ALPS処理水希釈放出設備及び関連施設における 記載の適正化について

2022年9月9日

東京電力ホールディングス株式会社

- 実施計画Ⅱ 2.50（ALPS処理水希釈放出設備及び関連施設）について、令和4年7月22日に原規規発第2207222号にて認可を頂いているが、施工上、実施計画にて明確化すべき事項や記載に誤り等があったことから、記載の適正化が必要な状況。
- 本件に係る経緯は以下の通り。

図-1 配管概略図 (1 / 5)
(測定・確認用設備)

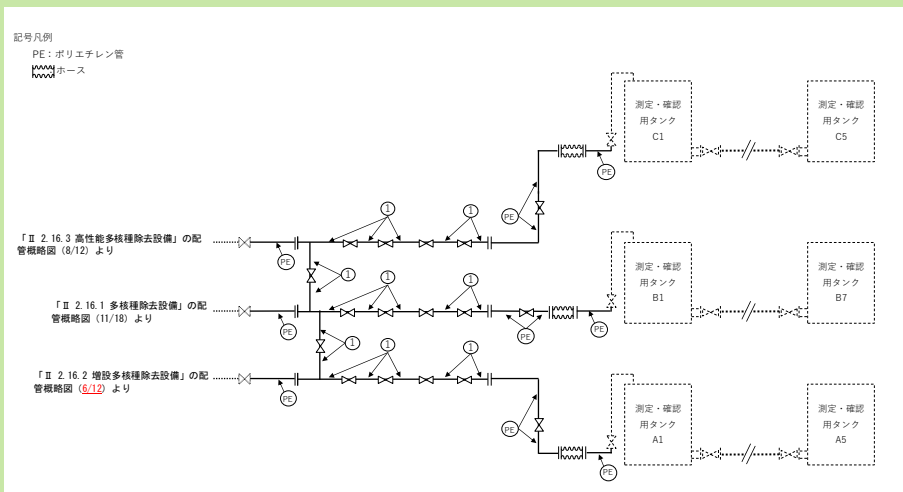
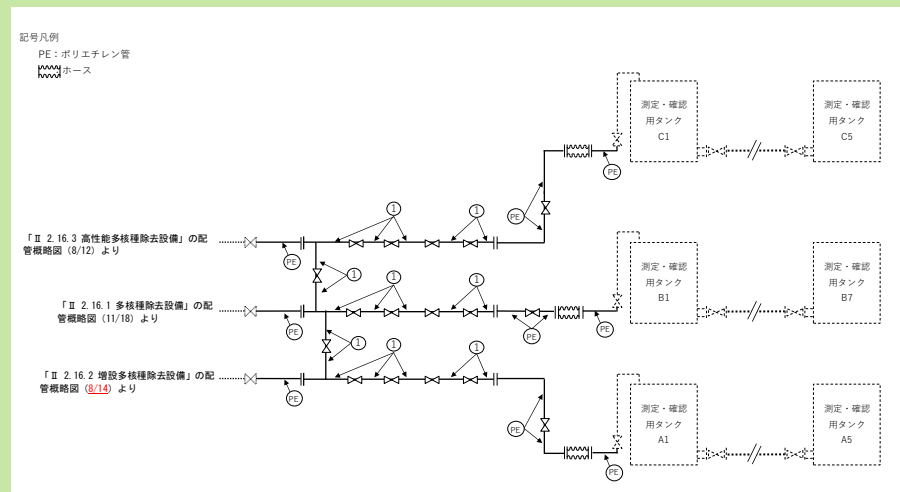
- ・基本仕様の附番
- ・本文に記載されている添付資料－2の題名
- ・添付資料-3の図－1及び別冊の図－1に記載されている実施計画の図番号（上記の他、記載の適正化が必要な箇所あり）

図-4 配管概略図 (4 / 5)
(移送設備)

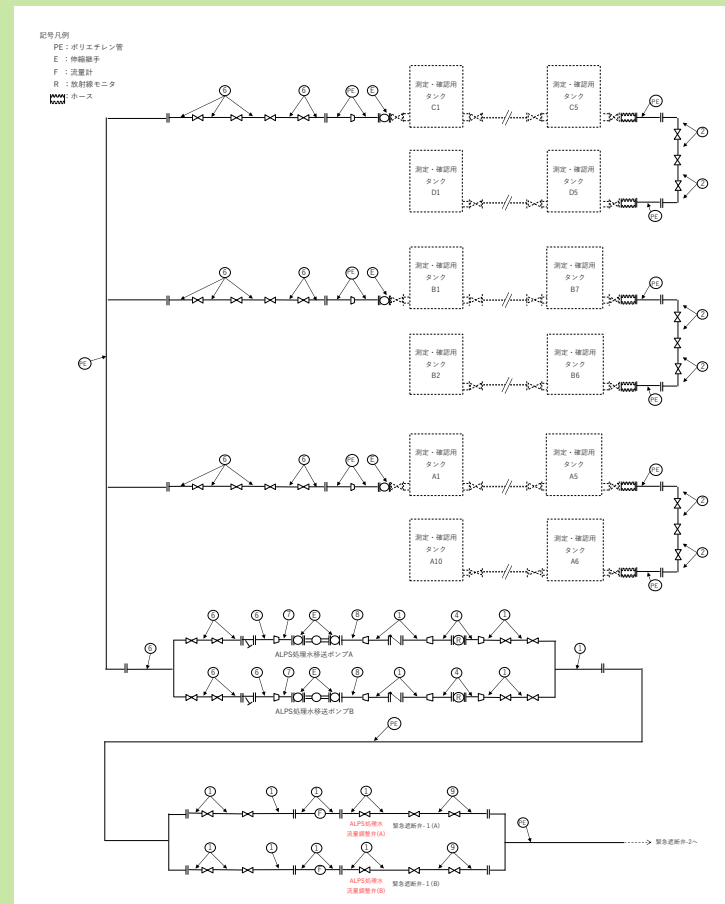
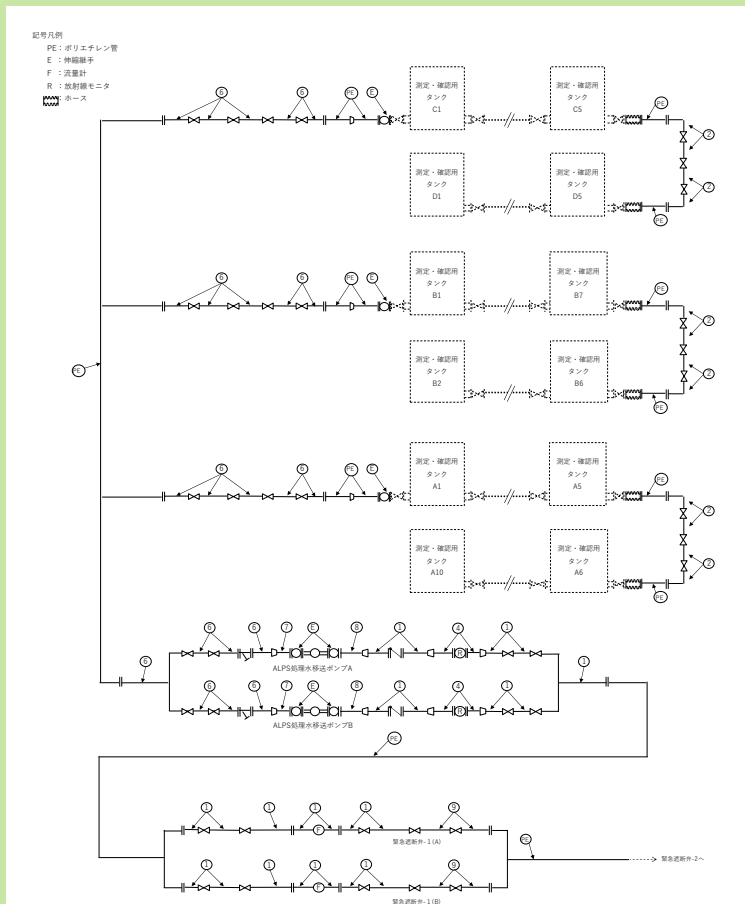
11	Ⅱ-2-50-添4-15	移送配管のベント弁の個数の明確化	漏えいポテンシャルの比較的高いベント弁の削減により、設計の合理化を図ったため。
12	別冊 P24	No.2に伴い、配管の外径、厚さの許容差の明確化	No.2と同様

図-5 配管概略図 (5 / 5)
(移送設備, 希釈設備)

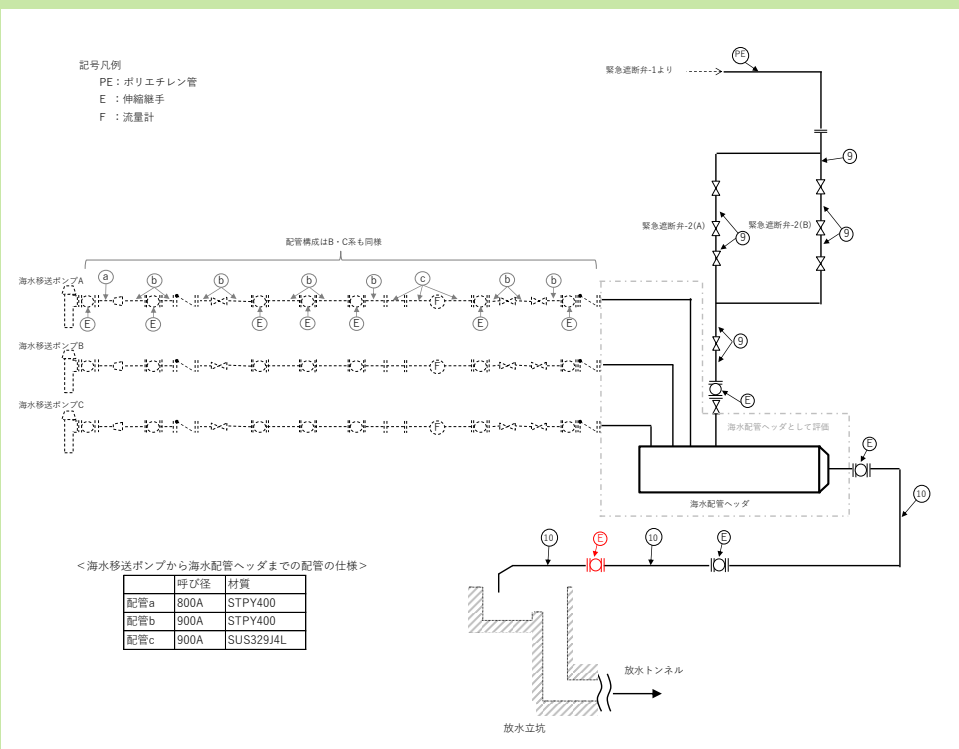
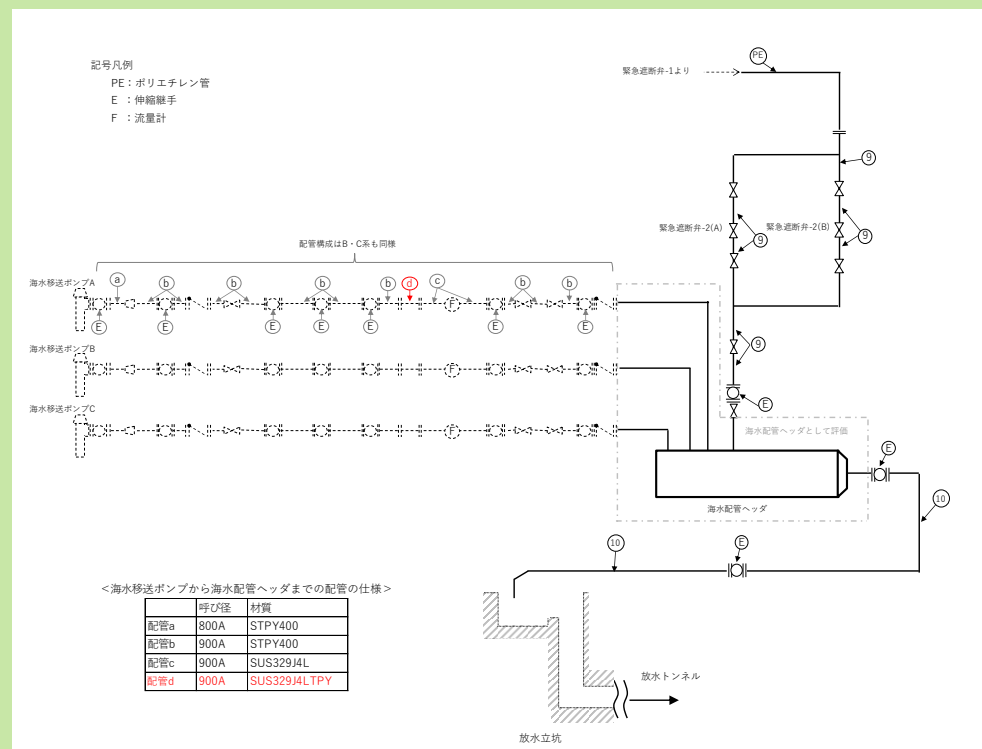
配管d※

主要寸法 (mm)		許容範囲	根拠
外径	914.4	■	JISによる寸法公差
厚さ	14.0	■	JISによる寸法公差 製造能力、製造実績を考慮したメーカー基準

※：図 - 5 の番号または記号に対応する。

ALPS処理水希釈放出設備の漏えい検出装置の設置位置

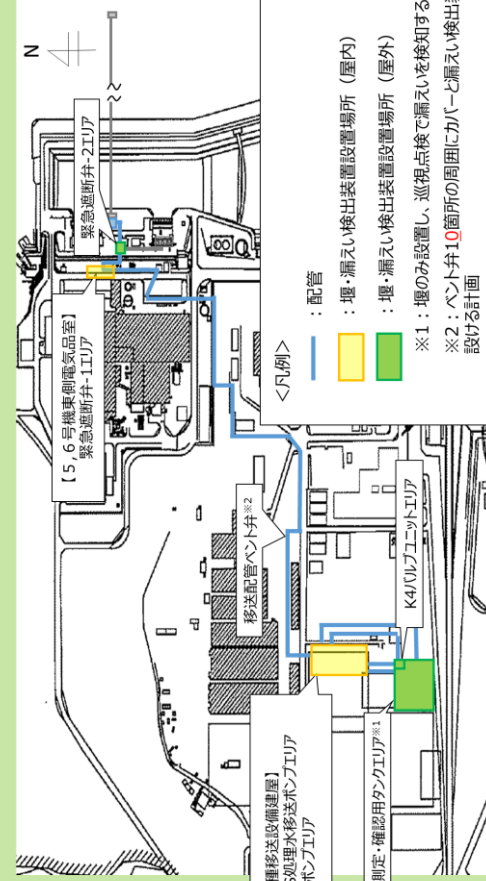
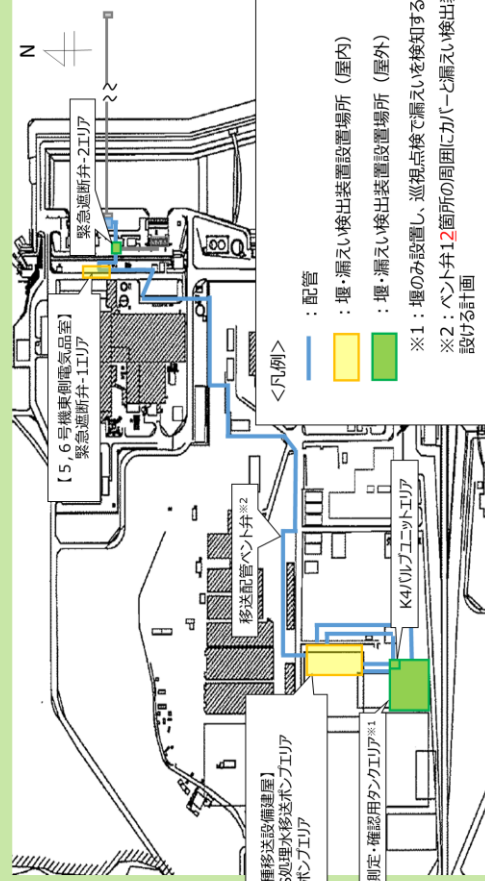
※1：堰のみ設置し、巡視点検で漏えいを検知する。
 ※2：バント弁12箇所を巡視点検で漏えいを検知する。
 設ける計画

※1：堰のみ設置し、巡視点検で漏えいを検知する。
 ※2：バント弁10箇所を巡視点検で漏えいを検知する。
 設ける計画

材質	呼び径	厚さ
配管①	SUS329J4L	900A	13mm
配管②	SUS329J4L	900A	13mm
配管③	SUS329J4LTPY	900A	14mm*

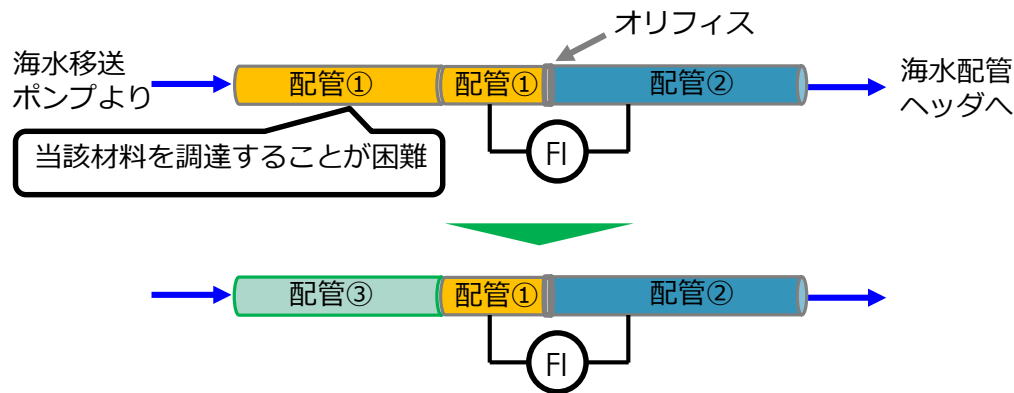
No.	該当ページ	記載の適正化内容	記載の適正化と判断した理由															
2	Ⅱ-2-50-17	材料調達の観点から以下の仕様を明確化。	当初、使用を予定していた板材（SUS329J4L）と今回明確化する管材（SUS329J4LTPY）は材料が同じであること、配管厚さは従前のものより厚くなる（13mm⇒14mm）ことから、配管仕様の明確化に伴う、施設の安全性や設備の機能・性能に影響を与えない内容であるため。															
8	Ⅱ-2-50-添 3-6 別冊 P4

※：配管①をJISの寸法範囲でオリフィスの仕様範囲（880.8～892.3mm）と配管③の内径（900A）の寸法範囲に合わせて、製作することから、プロセス流体に影響を与えない

➤ 上表の通り、今回の配管仕様の変更を行っても必要厚さに対して十分な厚さを確保可能である。

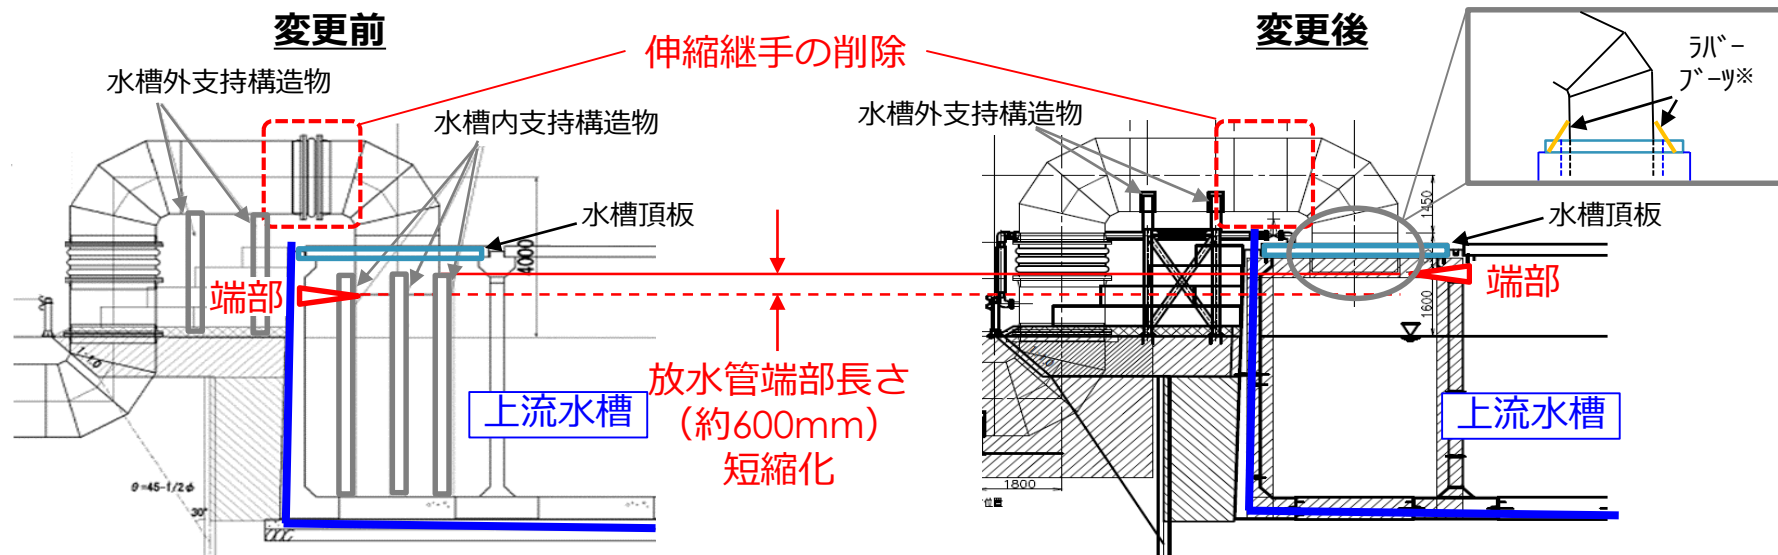
No.	該当ページ	記載の適正化内容	記載の適正化と判断した理由
3	Ⅱ-2-50-17	海水配管ヘッダの管台仕様の基本仕様における明確化。 <div style="display: flex; justify-content: space-between;"> <div style="width: 45%;"> <p><管台①> 名称：鋼管 呼び径／厚さ：900A/16mm 材 質：SM400B 最高使用圧力：0.60MPa 最高使用温度：40℃</p> </div> <div style="width: 45%;"> <p><管台②> 名称：鋼管 呼び径／厚さ：100A/Sch.40 材 質：STPG370 最高使用圧力：0.60MPa 最高使用温度：40℃</p> </div> </div>	実施計画Ⅱ 2.50 添付資料－3にて、構造強度評価を実施済みの管台（鋼管）を基本仕様として明確にするものであり、これによる施設の安全性や設備の機能・性能に影響を与えない内容であるため。
6	Ⅱ-2-50-添 3-4 別冊 P2	タンク天板の受入れ部の配管⑤を削除し、管台を耐圧部としない設計（内側に150A配管を設置）である旨を明確化。	実施計画Ⅱ 2.50 添付資料－3において、構造強度評価を実施済みの配管④（口径150A）を当該受入部に設置する旨を明確にするものであり、これにより、施設の安全性や設備の機能・性能に影響を与えない内容であるため。
7	Ⅱ-2-50-添 3-4 別冊 P2	循環配管において、当初のレデューサ位置では、敷設スペースが狭隘となることが判明したため、配置を明確化。	実施計画Ⅱ 2.50 添付資料－3において、構造強度評価を実施済みの範囲での記載の明確化であり、これにより、施設の安全性や設備の機能・性能に影響を与えない内容であるため。
9	Ⅱ-2-50-添 3-6 別冊 P4	海水配管ヘッダ下流側の伸縮継手の使用箇所を明確化（従前から1箇所削除）	P16参照
11	Ⅱ-2-50-添 4-15	移送配管のベント弁の個数の明確化（12個から10個に削減）	ベント弁の個数の削減は、設備の機能・性能に影響を与えない設計の合理化であるため。 なお、個数の削減により、漏えいポテンシャルのある箇所の削減に繋がる。
